## 改善箇所説明図

### 基準不適合発生箇所

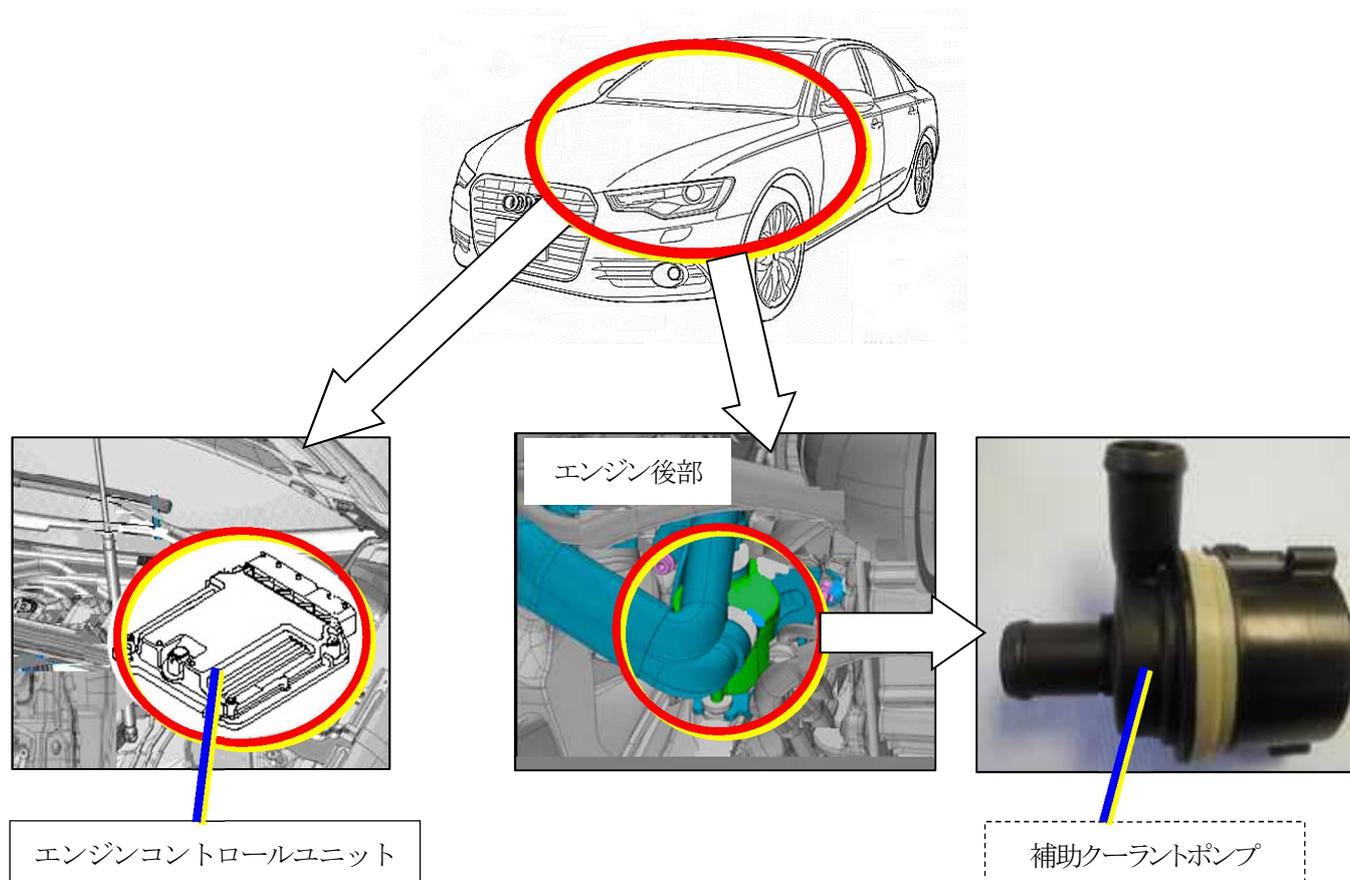
エンジン冷却装置において、補助クーラントポンプの異常を検知するエンジンコントロールユニットのプログラムが不適切なため、異物等により当該ポンプの作動が妨げられた際、電源がポンプに流れ続けるものがある。そのため、ポンプおよびポンプの配線が発熱して溶損し、最悪の場合、火災に至るおそれがある。

全車両、エンジンコントロールユニットのプログラムを変更する。なお、補助クーラントポンプを点検し、故障している場合は、当該ポンプを新品に交換する。
